**Modification de droit commun n° 3 du plan local d'urbanisme
de Plobannalec-Lesconil**

Modification de droit commun n°3

Plan Local d'Urbanisme de Plobannalec-Lesconil

Schéma de coupe depuis l'impasse de la Palue à l'Est

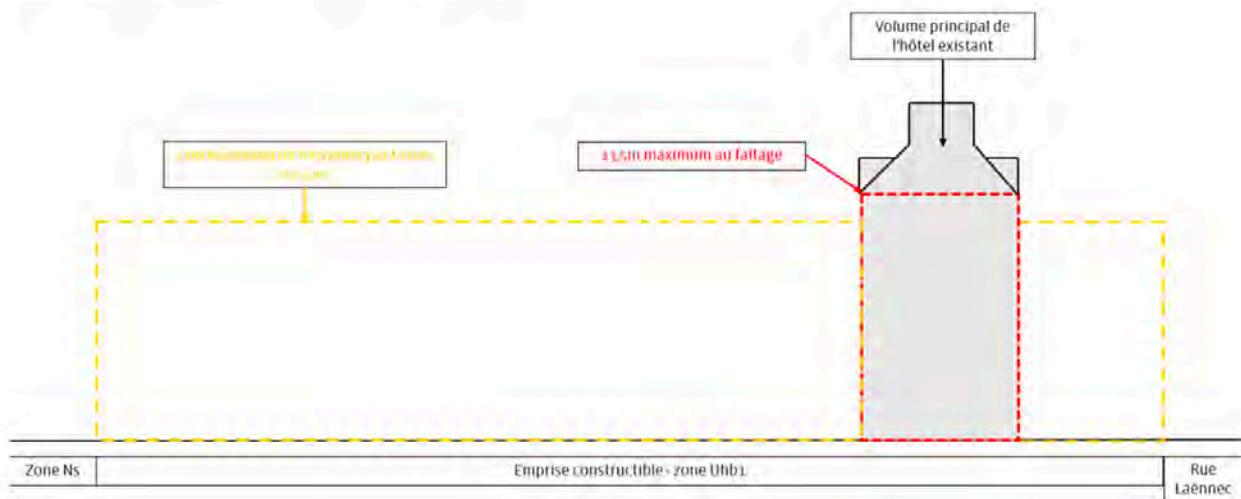
La nouvelle mention « hauteur maximale de 12m de moyenne par bande de 20m » étant peu compréhensible j'ai eu un entretien avec le MO qui a précisé que la hauteur moyenne s'entendait sur une longueur de 20m, ce qui me semble insuffisamment précis pour un règlement de PLU: 6m sur 10 de long, 18 sur 10 autres donnent par exemple une moyenne de 12m.

L'illustration ci-dessous vise à expliciter les règles de hauteur applicables pour l'OAP n°16. Les volumes sont représentés à titre indicatif seulement et n'ont pas de valeur réglementaire.

» Emprise parcellaire du site de projet / IGN BD ORTHO 2024 / Traitement Cittanova

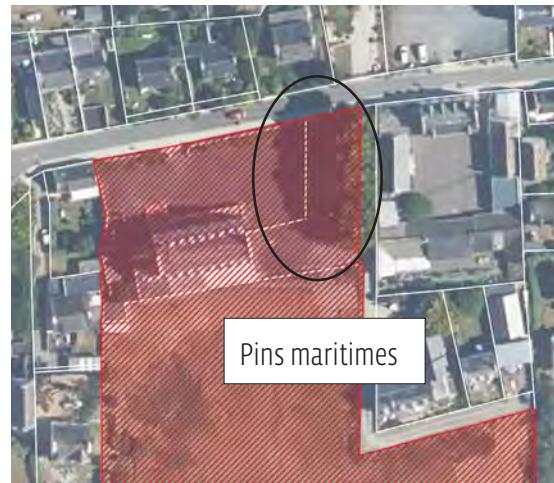
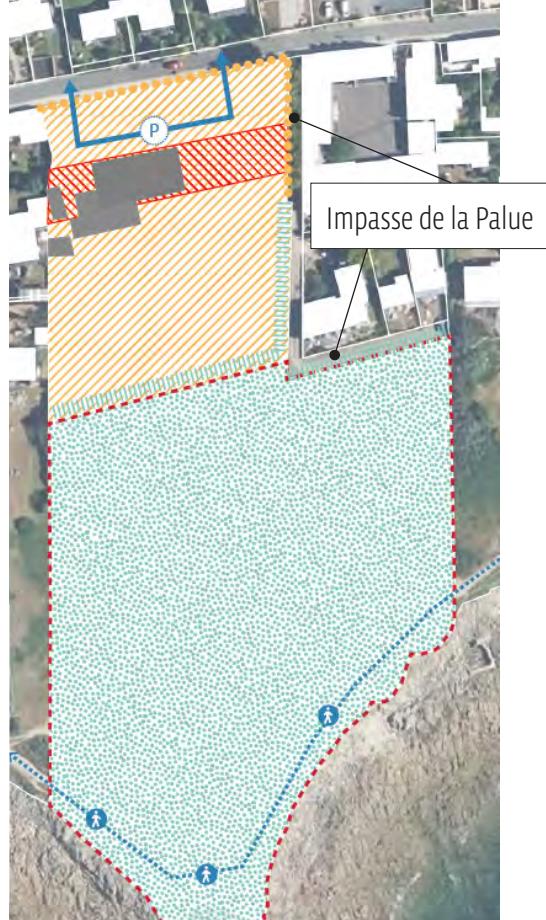
Plusieurs observations sont formulées par un riverain s'agissant de l'OAP qui encadre l'aménagement du site de l'hôtel des Dunes :

- › il est émis le souhait d'intégrer l'impasse de la Palue, située à la limite Est du site, dans l'OAP avec une indication d'un passage piéton à destination des dunes ;
- › il est fait mention d'une absence d'indication de la hauteur pour la bande de constructibilité qui est indiquée dans l'OAP. Le caractère excessif de la hauteur autorisée est également soulevé ;
- › il est émis le souhait de réduire la bande de constructibilité limitée de manière à préserver le massif de pins maritimes au nord-est du site ;
- › il est demandé la communication d'éléments relatifs à l'instruction du projet envisagé sur site.

S'agissant de l'intégration de l'impasse de la Palue dans l'OAP, il est rappelé qu'il s'agit d'une propriété privée et par conséquent le PLU ne peut pas imposer son ouverture au public. **Le propriétaire de cette parcelle n'est aujourd'hui pas clairement identifiée mais cette parcelle sera intégrée dans l'OAP pour une cohérence d'ensemble du projet.**

S'agissant des pins maritimes situés en bordure du site, il est précisé qu'ils ne peuvent pas être maintenus en raison de leur état sanitaire (diagnostic réalisé) et du danger qu'ils représentent aujourd'hui pour la sécurité publique en cas de chute sur la rue Laennec. La commune souhaite néanmoins que ce marqueur paysager et patrimonial soit compensé par la plantation de nouveaux arbres sur l'emprise du site de projet. **L'OAP sera modifiée en ce sens en indiquant une obligation de planter des arbres sur site.**

Schéma de coupe depuis l'impasse de la Palue à l'Est

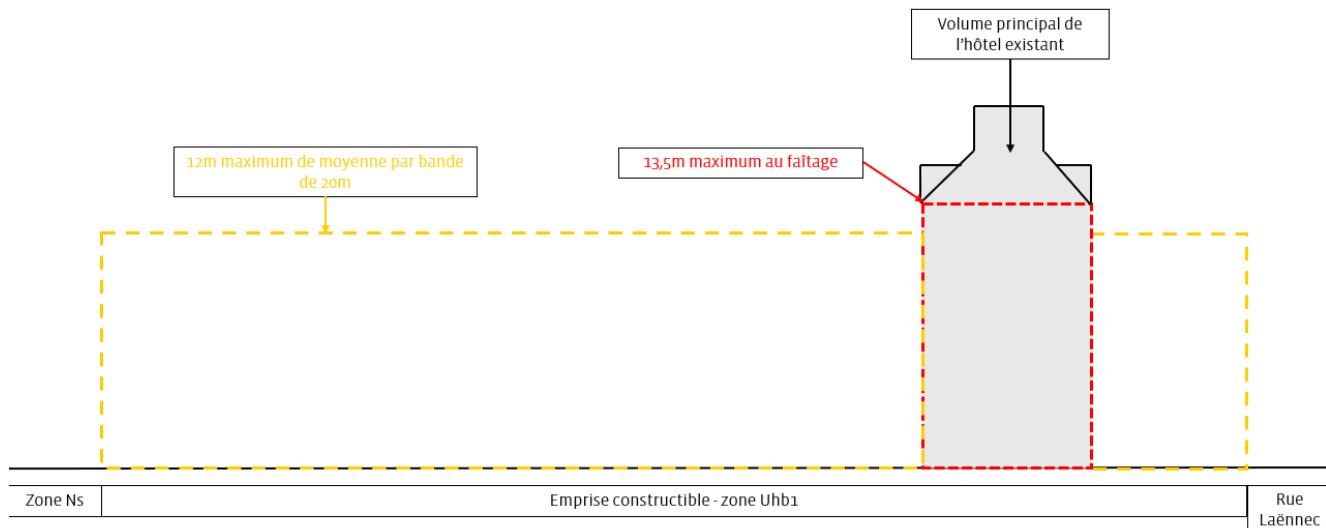
> Observation n°5 - Principes d'aménagement de l'OAP n°16 - «Site de l'ancien grand hôtel des Dunes» (Hauteur, éléments paysagers)

L'illustration ci-dessous vise à expliciter les règles de hauteur applicables pour l'OAP n°16. Les volumes sont représentés à titre indicatif seulement et n'ont pas de valeur réglementaire.

» Principes d'aménagement - OAP n°16

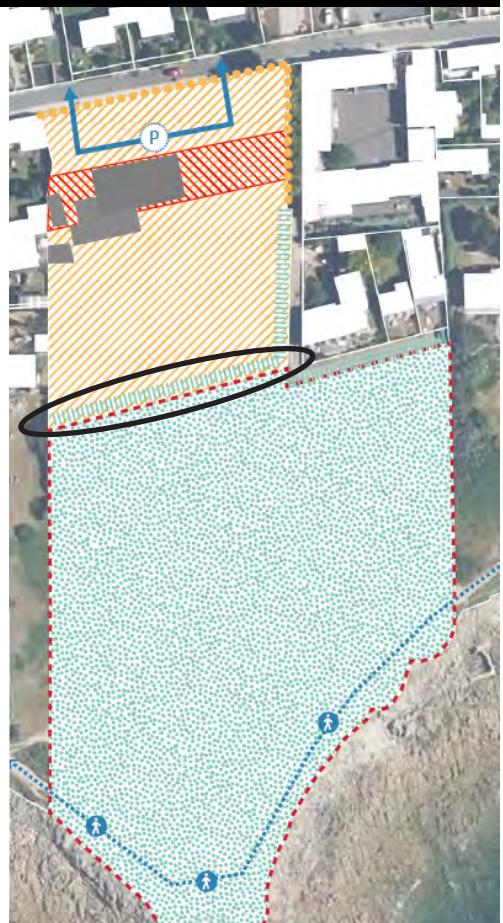
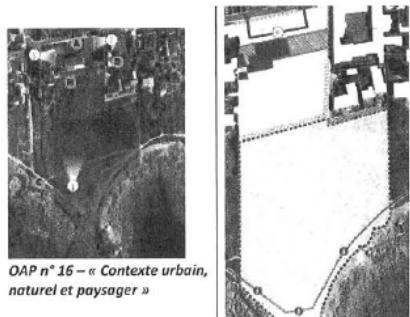
Une dernière demande porte sur le retrait de la règle relative aux clôtures dans l’OAP n°16. **L’OAP sera modifié en supprimant le linéaire faisant référence à la création d’un clôture naturelle entre la zone Uh_{b1} et la zone Ns. L’article Uh₁₁ du règlement écrit sera modifié en conséquence pour préciser la règle applicable.**

A supprimer et remplacer par la mention suivante : «Les clôtures en limite de zone Ns seront constituées d'un matériau naturel de type ganivelle.

En limite de la rue Laennec uniquement, les murets de pierre existants devront être conservés ou reconstruits à l'identique. Ils pourront éventuellement être doublés d'une haie d'essences locales et variées ou surmontés d'un dispositif à claire voie d'une hauteur maximale de 0,60 m.

En limite de l'impasse de la Palue uniquement, les murets de pierre existants devront être conservés. Ils pourront éventuellement être doublés d'une haie d'essences locales et variées d'une hauteur maximum de 1,50 m ou surmontés d'un dispositif à claire voie d'une hauteur maximale de 0,60 m.

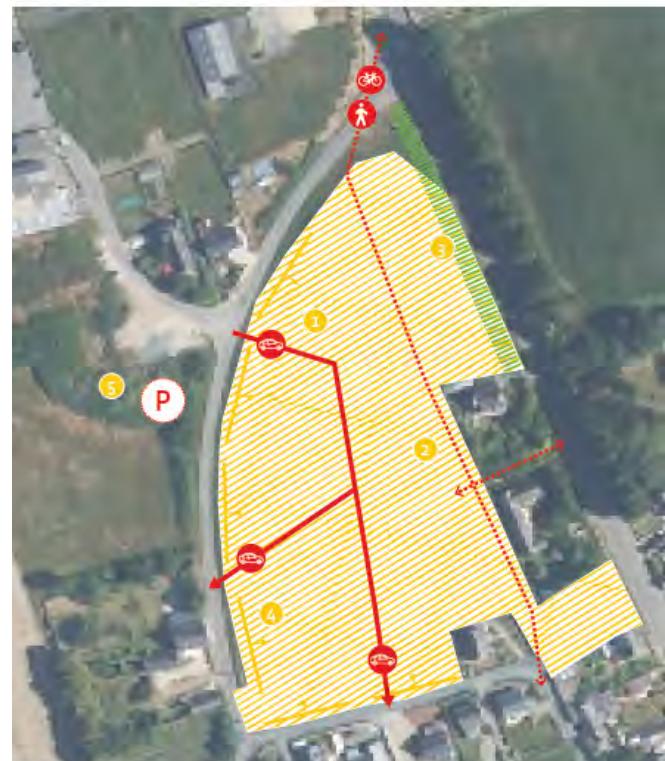
«L'OAP est très succincte, ne comprend pas de légende en lecture directe sur la représentation schématique, il faut se reporter au texte. Pensez-vous la compléter?»

Une légende sera ajoutée sur la partie graphique de l'OAP.

» Emprise de la ZNIEFF / IGN BD ORTHO 2024 / Traitement Cittanova

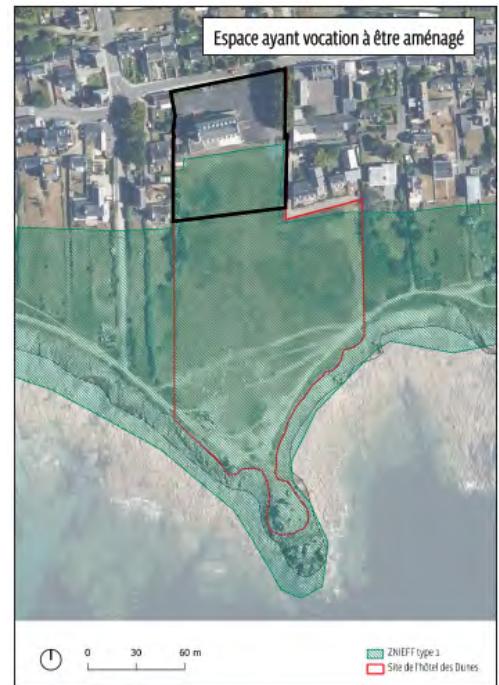
«Le SCoT Ouest Cornouaille autorise l'extension au sein de l'enveloppe bâtie, ce qui correspondrait au secteur avec les habitations à l'est et à l'ouest, mais l'enveloppe interfère ici avec le périmètre de la ZNIEFF où des possibilités importantes de constructions sont offertes, emprise au sol de 50%. La zone constructible au sud de l'hôtel ne peut-elle être réduite au bénéfice de la ZNIEFF?»

S'agissant de la présence de la ZNIEFF de type 1 «Plages, dunes et lagunes de Lehan à Kersauz et rochers de Goudoul», il est rappelé qu'une évaluation environnementale de la modification du PLU a été réalisée à l'initiative de la commune afin de donner à voir l'interdépendance et les effets des objets de la modification sur l'environnement au sens large (milieux naturels et biodiversité, ressource en eau, sols et sous-sols, risques, etc.). Les enjeux associés à la présence de la ZNIEFF ont été mis en évidence à cette occasion au même titre que les incidences des objets de la modification sur cet espace. Il en résulte plusieurs mesures d'évitement et d'accompagnement sur la base de la séquence «Éviter, Réduire, Compenser». A noter sur ce sujet que l'évaluation environnementale a été soumise à la MRAe pour avis, mais elle n'a fait l'objet d'aucune remarque de la part de l'autorité environnementale. **En l'état il n'est pas envisagé de modifier le périmètre de la zone Uhb1.**
